Düsseldorf UKD - Sanierung Zen

gez: 05.03.2024	Baustelleneinrichtungsplan		BE	322
plot: 06.02.2026	Sanierung Zentralküche		Ebene	Plan Nr.

Bezeichnung: Grundriss Gebäude 17.21 Baustelleneinrichtungsplan - Sanierung Küche	Zeichnungs-Nr.: 1721-1000-BE_Küche-322
---	---

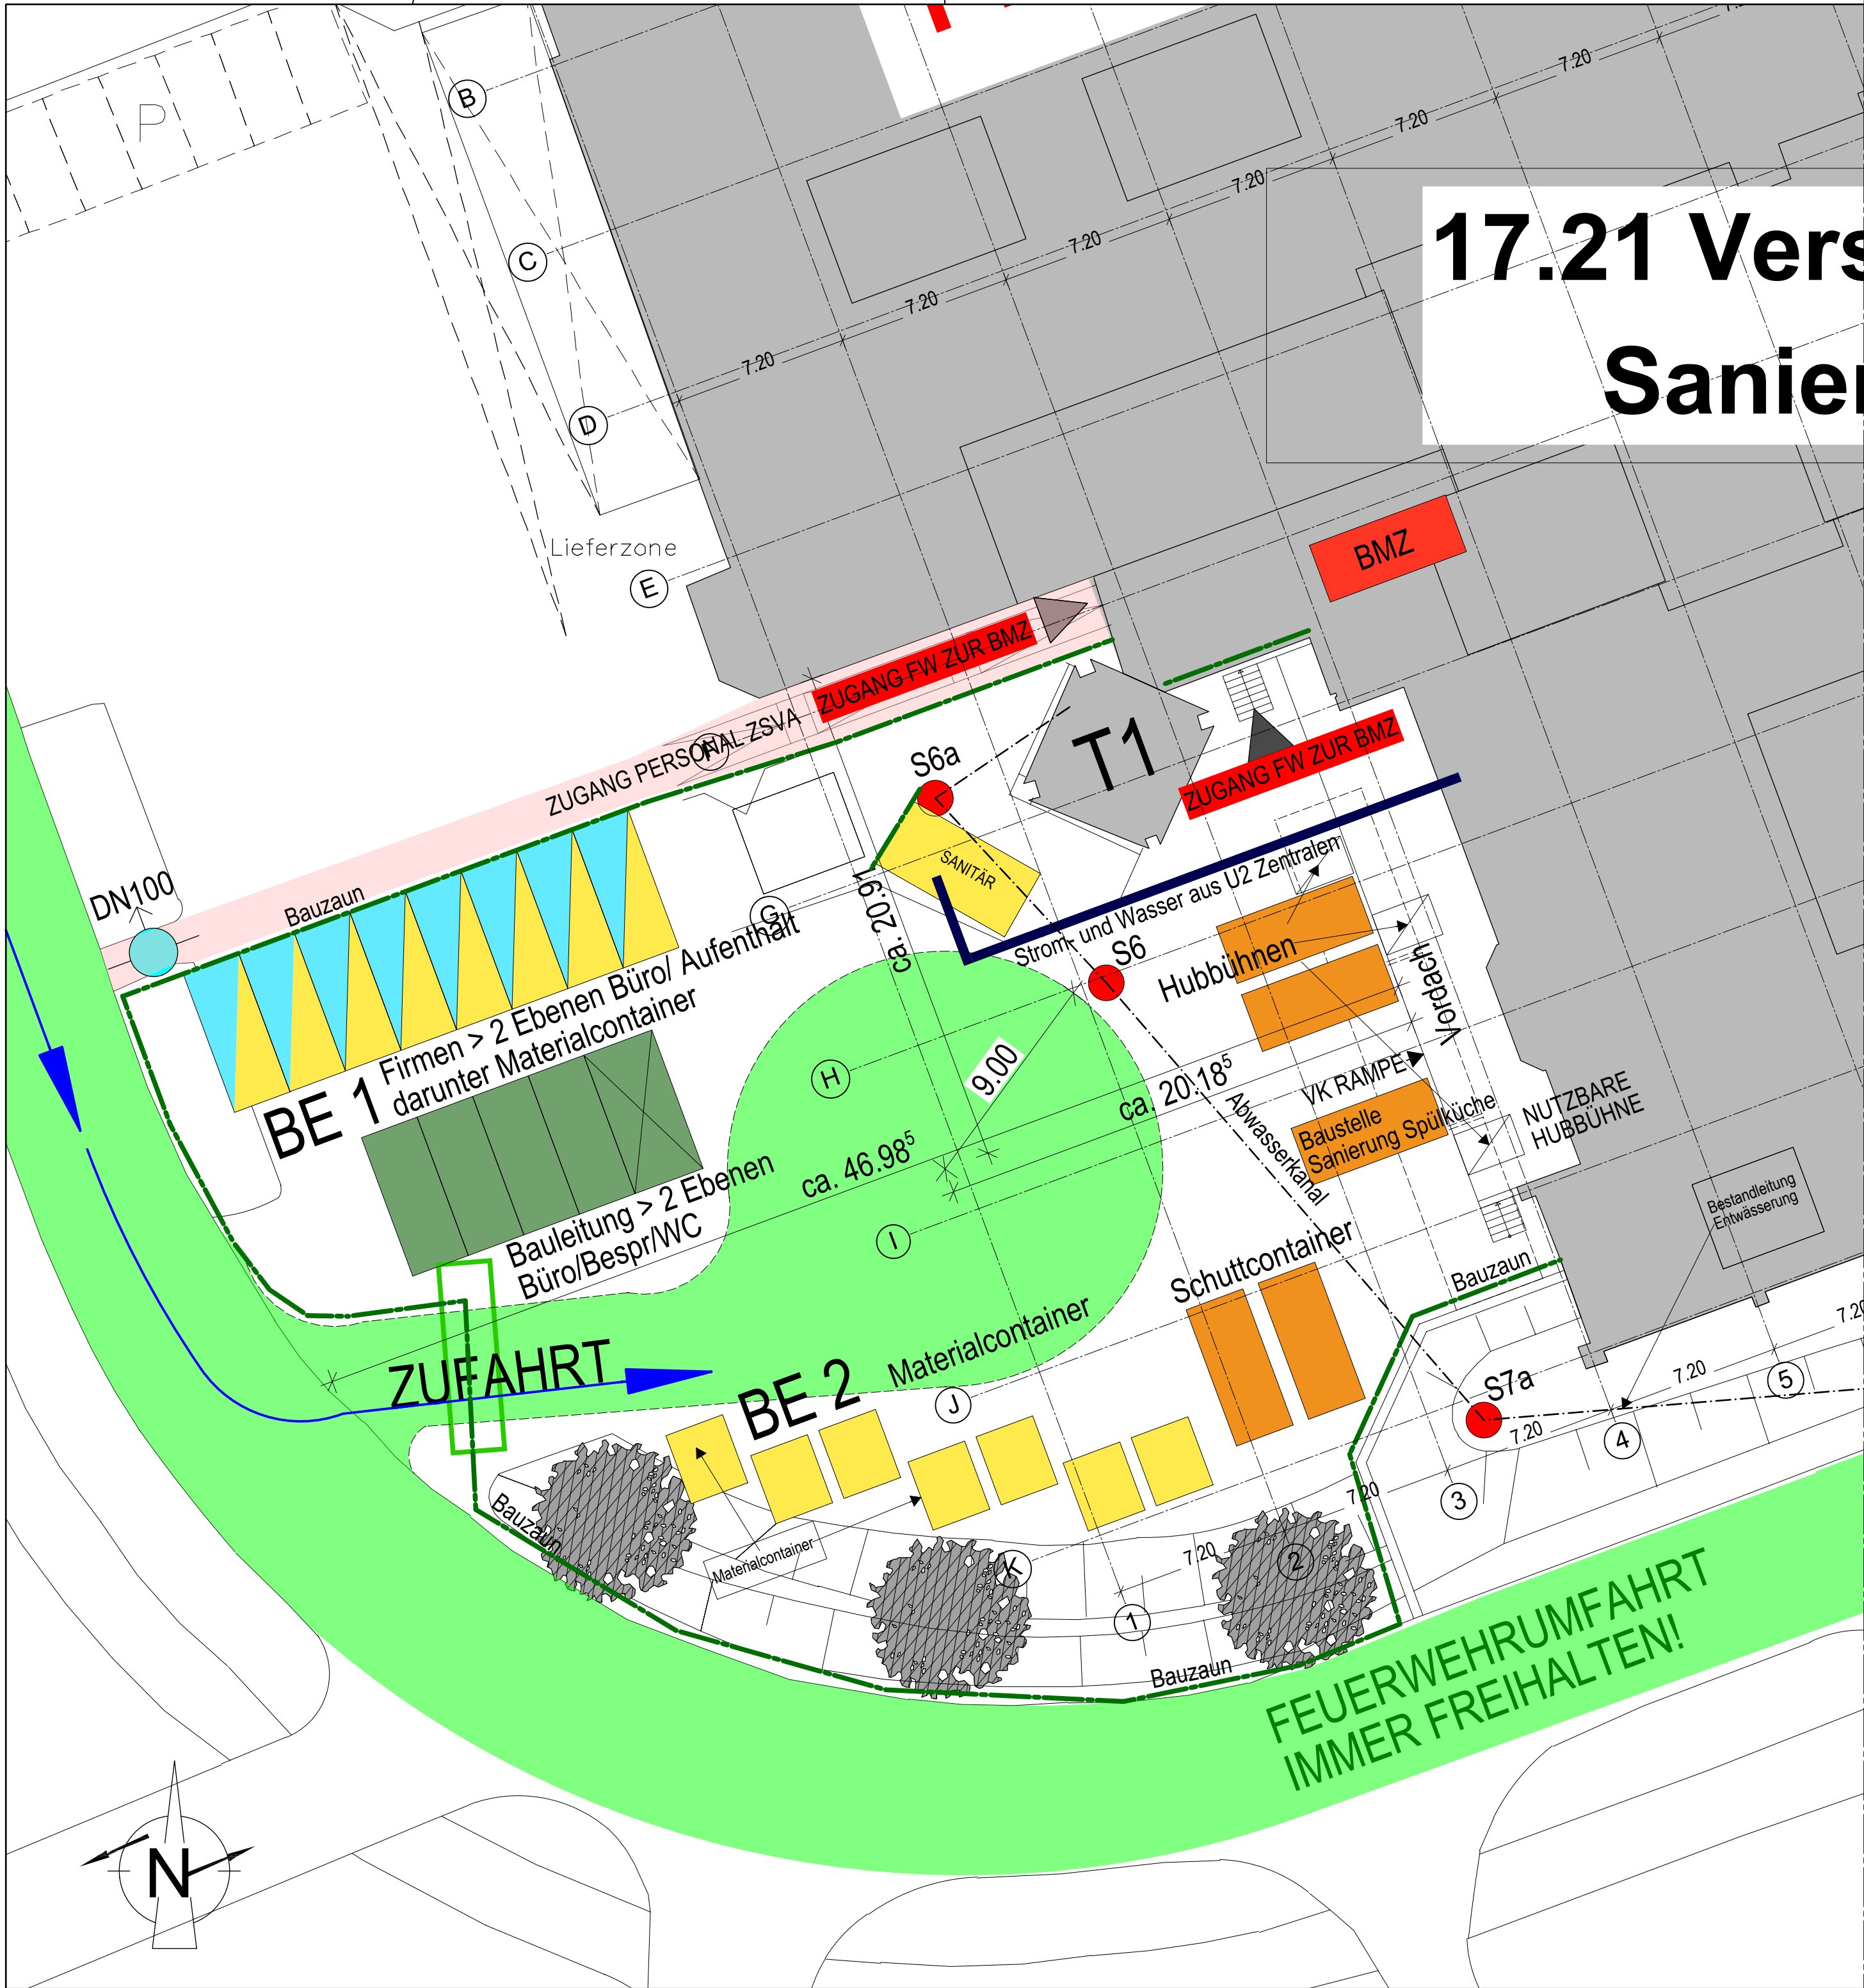
DATUM	BEAR.	ÄNDERUNG BE-PLAN	A
2025-12-16	br	Lage Bauzaun und Zugang FW angepasst
